CCR-VIA -- COMITATO DI COORDINAMENTO REGIONALE PER LA VALUTAZIONE D'IMPATTO AMBIENTALE

Giudizio n 3269 del 05/11/2020

Oggetto: Riscontro al disposto del Giudizio CCR-VIA n. 3214 del 29/07/2020

Riscontro al Giudizio del CCR-VIA n. 3214 del 29.07.2020
Discarica (vasca n. 3) per rifiuti non pericolosi a servizio del Polo tecnologico del Consorzio intercomunale CIVETA

Fig. 1: planimetri situazione autorizzata

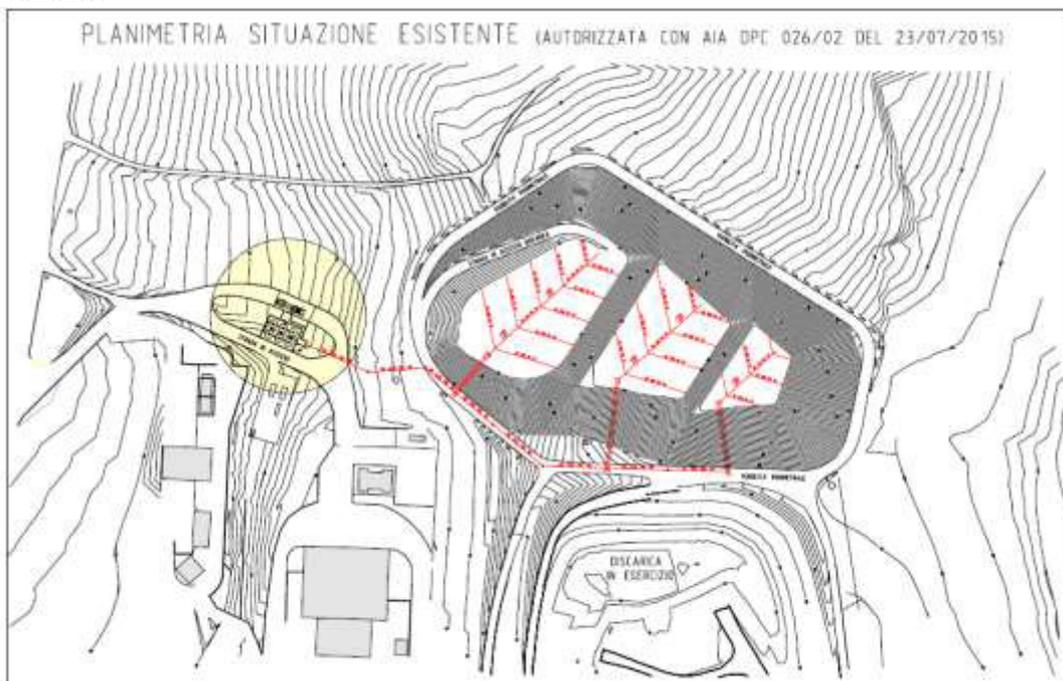
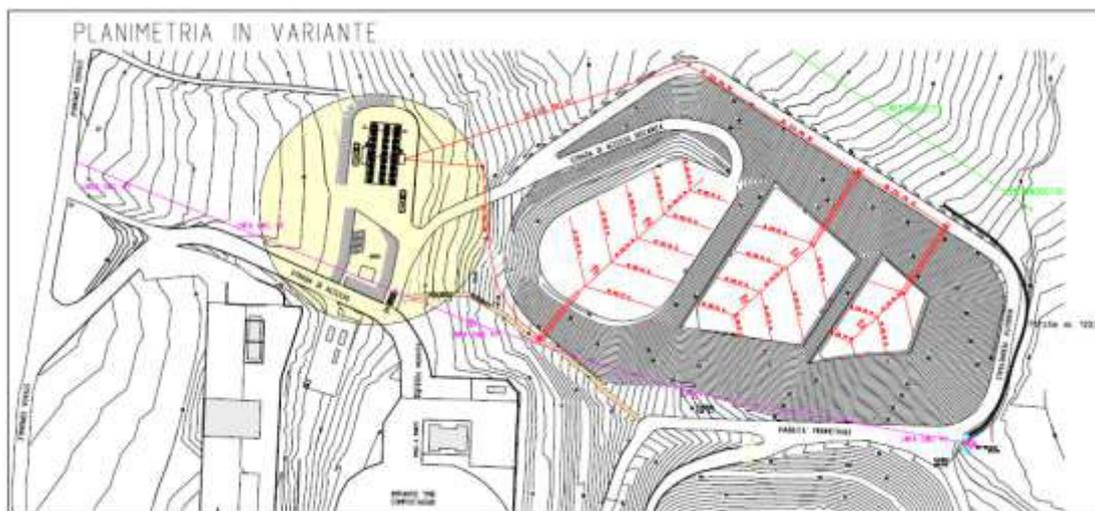
- la modifica parziale della viabilità della nuova discarica;
- la modifica dell'ubicazione planimetrica dell'area di stoccaggio del percolato;
- la modifica dell'ubicazione planimetrica della linea di adduzione del percolato ai serbatoi di stoccaggio.

In riferimento alla gestione del percolato si riporta, nel seguito, un raffronto tra la situazione autorizzata e quella in variante:

Fig. 3: stralcio sezione P2

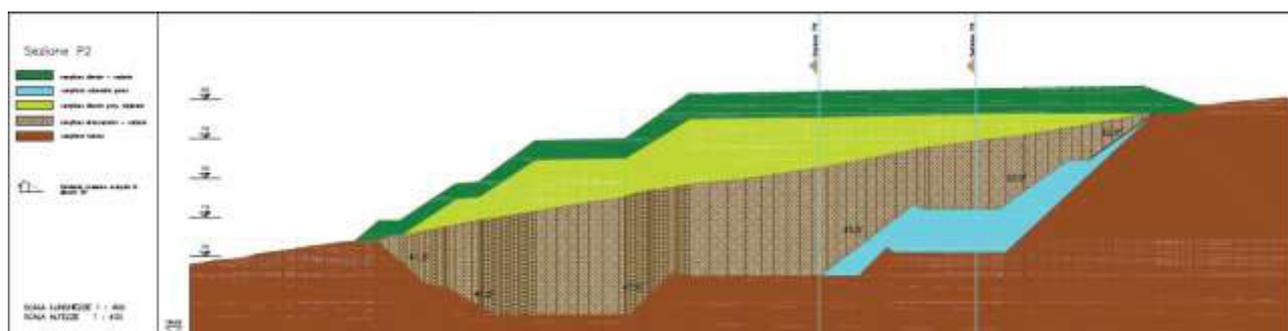
- **diminuzione dell'inclinazione delle pareti degli invasi di discarica relativi ai lotti 2 e 3;**
- **innalzamento della quota di fondo dell'invaso del lotto n. 3 (dalla quota prevista in progetto di +161 m s.l.m. a + 172 m. s.l.m.);**
- **innalzamento della quota di abbancamento rifiuti e della relativa quota del top discarica a chiusura avvenuta;**
- **aumento della volumetria netta dei rifiuti da 450.000 m³ autorizzati a 517.400 m³ (con un incremento inferiore al 15%).**

Con l'innalzamento della quota di fondo del bacino è stato previsto anche l'innalzamento della quota di abbancamento dei rifiuti e della relativa quota della discarica a chiusura avvenuta, secondo quanto indicato nella seguente tabella e sezione tipo:

Progetto originario Prov. A.I.A. DPC 026/02	Attuale Variante Non Sostanziale di A.I.A.	Variazioni relative alla Variante Non Sostanziale
Quota monte copertura finale lotto 1	m 191,50	m 196,40	m + 4,90
Quota monte copertura finale lotto 2	m 195,79	m 201,40	m + 5,61
Quota monte copertura finale lotto 3	m 196,50	m 202,00	m + 5,50

In riferimento alla modifica impiantistica **non ancora realizzata** “**aumento della volumetria netta dei rifiuti da 450.000 m3 a 517.400 m3**” **SI RITIENE** che la Ditta, **debba attivare le procedure di competenza di questo Comitato** (di cui alla Parte II, Titolo III del D.lgs. 152/06);

Fig. 4: Ubicazione planimetrica della tettoia di stoccaggio dei rifiuti

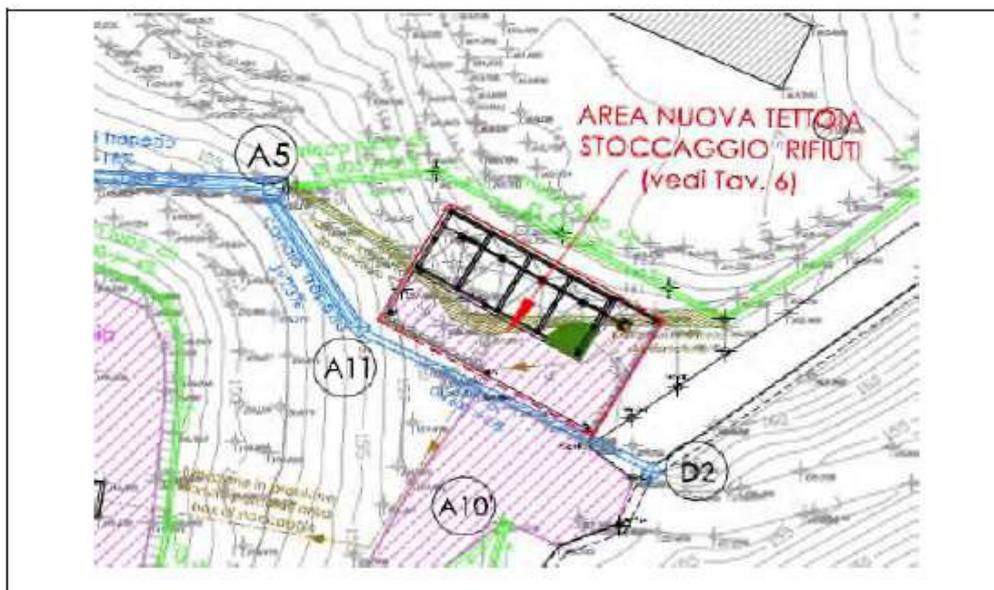
Nella relazione il tecnico dichiara che in direzione nord est rispetto all'area di ricezione dei rifiuti è stata prevista un'area dedicata allo stoccaggio provvisorio del rifiuto da sottoporre ad analisi e/o destinato alla quarantena se non ritenuto idoneo all'immediato abbancamento in discarica. L'area misura complessivamente circa 311,00 m² dei quali 127,00 m² sono al coperto e costituiscono i boxes di abbancamento rifiuti. La superficie all'aperto è sagomata per raccogliere le acque meteoriche nella canaletta perimetrale alla francese e convogliarle, in funzione delle quote previste della superficie scolante, all'interno del pozzetto P1 dal quale, mediante tubo interrato in PVC Ø 315 mm, vengono recapitate nella vasca di 1° pioggia. Si riporta, di seguito, l'ubicazione planimetrica della tettoia:

Fig. 4: stralcio planimetrico dell'area di servizio

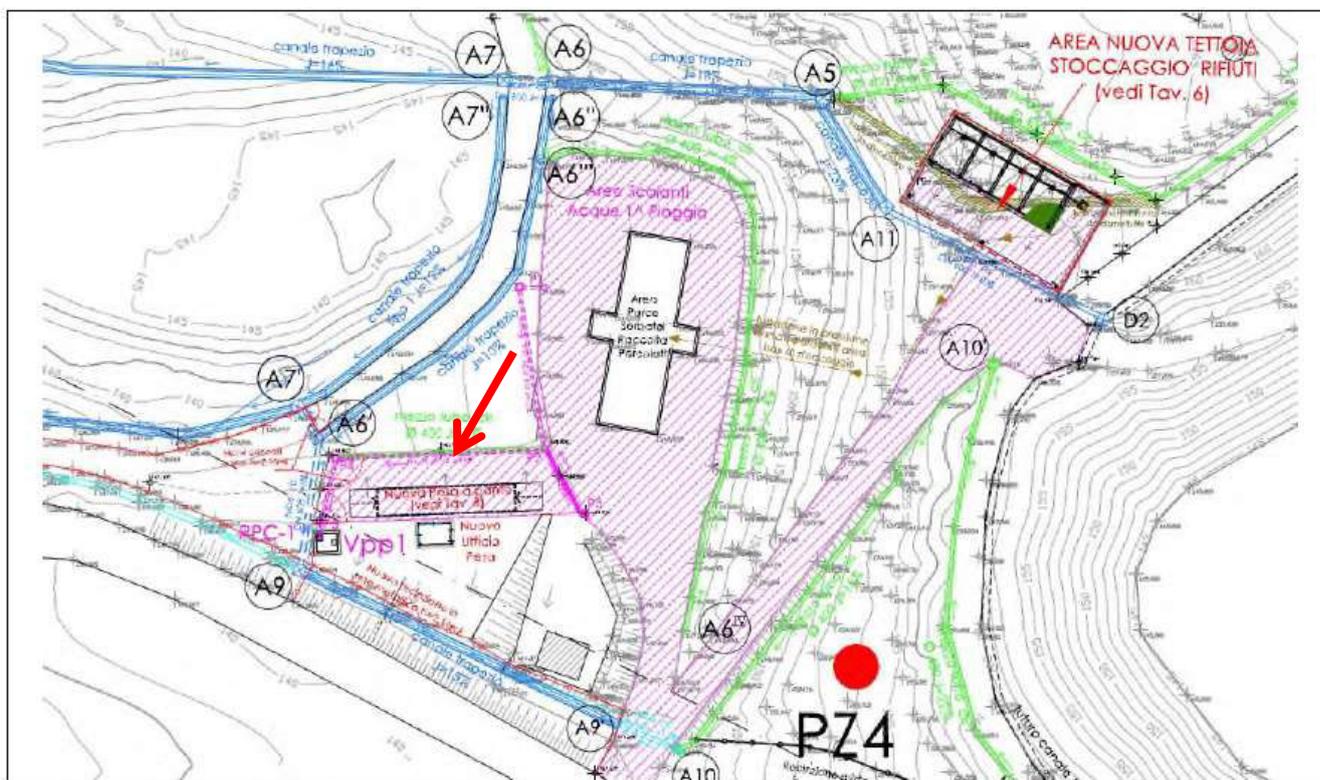
L'area di servizio ha una superficie pavimentata di circa 296,00 m² ed è costituita da cappa superiore realizzata in getto di cls armata con doppia rete elettrosaldata (dello spessore di cm 20 e con finitura superficiale al quarzo) ed è modellata in modo che le acque ruscellanti su di essa siano raccolte mediante canalette in cls dotate di griglie carrabili e semitubo in cls Ø 400 mm e convogliate nella vasca di raccolta delle acque di prima pioggia di nuova realizzazione.

Il locale ufficio asservito alla pesa è stato realizzato mediante monoblocco prefabbricato da m. 4,50 x 2,96 x 2,70 h. Si riporta, di seguito, l'ubicazione planimetrica dell'area di servizio:

Fig. 5: sistema di raccolta delle acque meteoriche

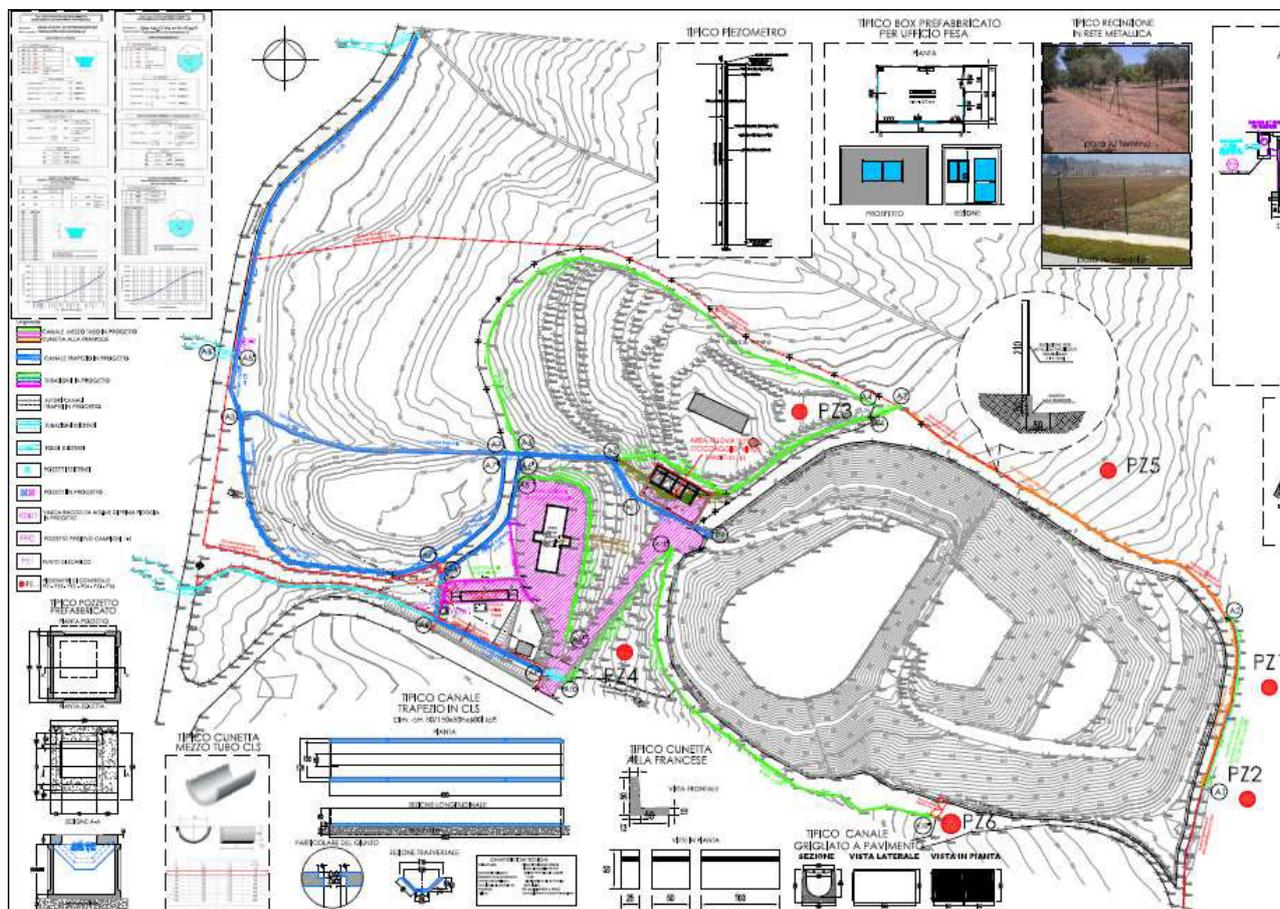
Al fine di impedire l'ingresso delle acque meteoriche negli invasi costituenti il fondo della nuova discarica è stato previsto un sistema di collettamento relativo sia alle acque che provengono dai versanti limitrofi sia alle acque di ruscellamento afferenti la viabilità di servizio, costituito da:

- Rete di raccolta acque superficiali costituita da semitubi in cls Ø 400 mm (contrassegnate con colore verde nella tavola seguente) e cunette alla francese (contrassegnate con colore arancione nella tavola seguente);
- Rete di raccolta acque superficiali, complementare a quella precedente, costituita da canalette a sezione trapezio in cls (contrassegnate con colore blu nella tavola seguente):

Fig. 8.: planimetria in variante

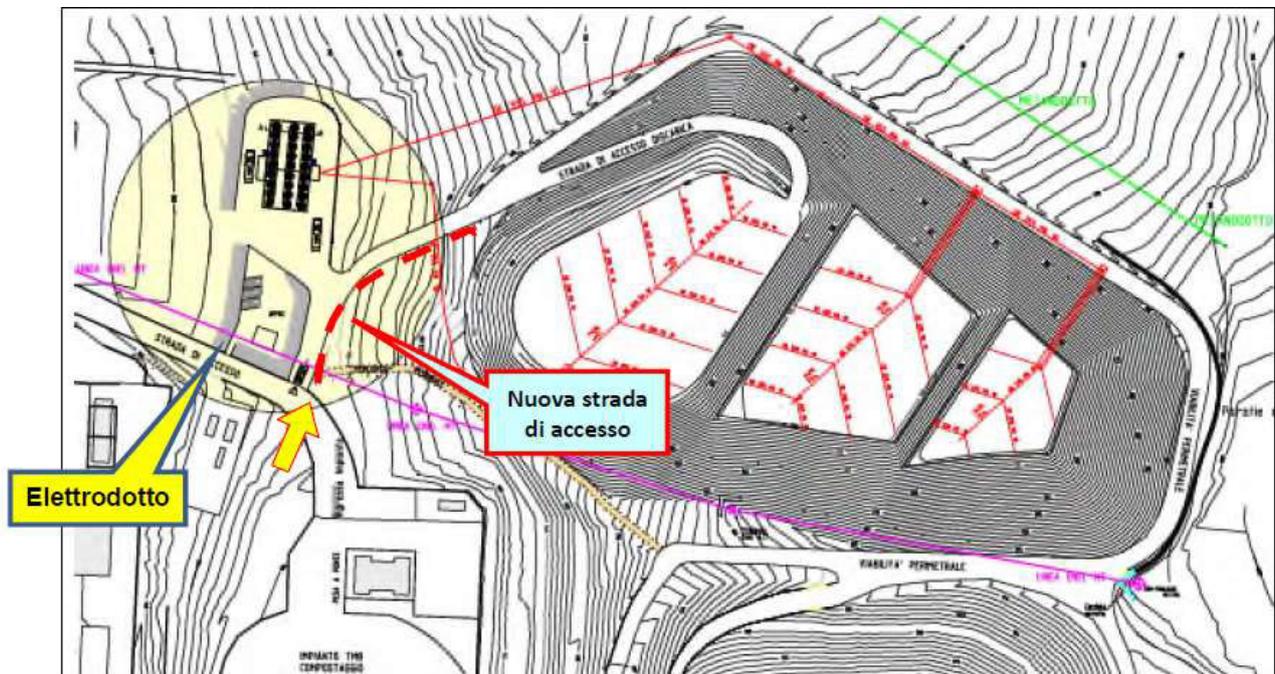
Nella relazione tecnica illustrativa il tecnico dichiara che la prima variante proposta a nome del CIVETA è stata la conseguenza delle richieste fatte in sede di confronto con l’ENEL riguardo alla presenza dei serbatoi del percolato posti proprio sotto la linea dell’elettrodotto da 20.000V. Pertanto le implicazioni e ripercussioni sull’ambiente in senso lato, fatte dalle scelte effettuate sulla base delle richieste dell’ENEL, hanno sicuramente avuto un effetto migliorativo rispetto al primo assetto approvato in sede di VIA, se non altro per aver tolto sotto la linea dell’elettrodotto la presenza di strutture (i serbatoi di stoccaggio del percolato) comunque interferenti con i cavi della linea stessa. Ciò ha comportato la modifica anche della strada di accesso in discarica, con un tracciato ridotto. Si riporta, nel seguito, un confronto tra la planimetria esaminata nella procedura di VIA (tavola 36 dello SIA) e quella in variante:

Fig. 9: futuro canale trapezie tra la vasca n. 2 e la vasca n. 3

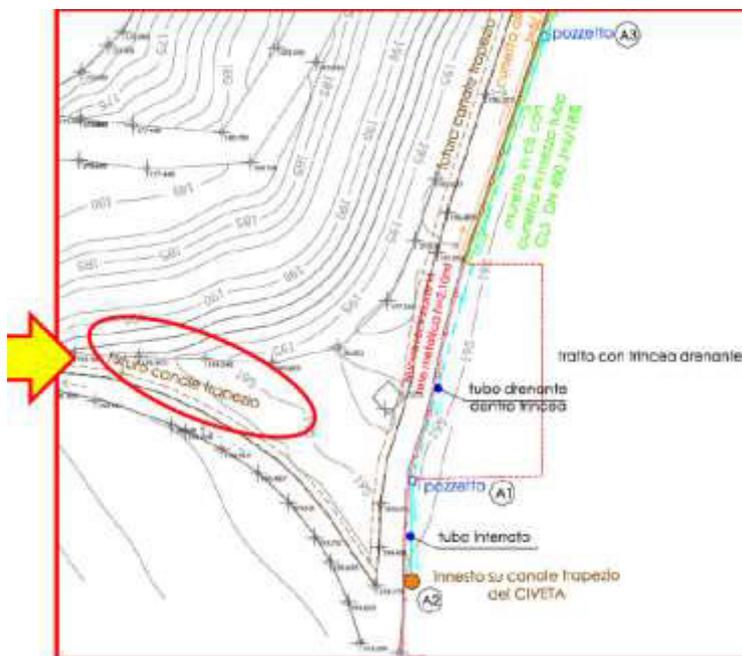
Secondo quanto indicato nella documentazione progettuale, la realizzazione della recinzione con le soluzioni diversificate a seconda del tracciato, nonché l'assetto definitivo della regimazione delle acque, sia in fase di gestione ordinaria che di post gestione della discarica, costituisce l'intervento più corposo e più importante dal punto di vista della riduzione dell'impatto ambientale sul sistema delle acque, sia interne all'area della discarica che di quelle provenienti dall'esterno, nonché sulla posizione critica dei tralicci ENEL a ridosso del catino discarica. Nella ridefinizione di tutto l'assetto della nuova area di servizio della discarica è stato previsto e realizzato un sistema di raccolta delle acque di prima pioggia, in modo da intercettare tutte le acque provenienti dalle superfici pavimentate e soggette al transito quotidiano degli automezzi; situazione assente nel progetto approvato a VIA in quanto l'accesso alle aree di scarico avveniva attraverso un altro tracciato. Inoltre l'ing. Delucchi ha proposto un **futuro canale trapezoidale** proprio per raccogliere le acque al confine tra le due discariche (vasca n.2 e vasca n.3), come indicato nella seguente figura, ritenuto necessario in fase post chiusura dell'impianto per regimare le acque provenienti dal bacino costituito dal corpo sommità della discarica.
